Mission régionale d'autorité environnementale

**Avis délibéré de la Mission Régionale
d'Autorité environnementale de La Réunion
sur le projet « RunEVA – pôle déchets sud de Pierrefonds »
sur la commune de Saint-Pierre**

n°MRAe 2020APREU5

*Plan masse du projet RunEVA
(extrait de la lettre de demande – classeur I / V)*

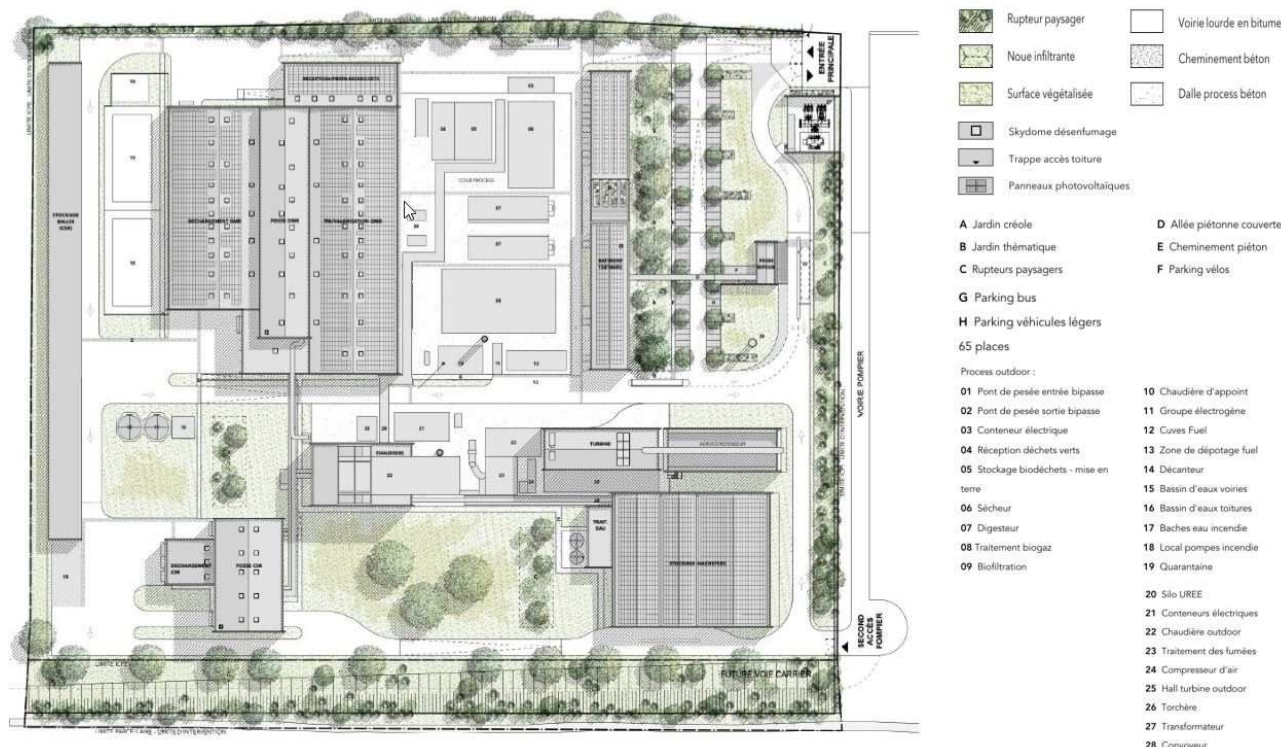
- ***L'Ae recommande au pétitionnaire de localiser la micro-station de traitement des eaux usées domestiques sur le plan masse du projet RunEVA, au même titre que les différents équipements de gestion des eaux du process en vue de leur recyclage (bassins de réception, décantation, neutralisation et stockage), et d'insérer ce document complet également dans l'étude d'impact.***
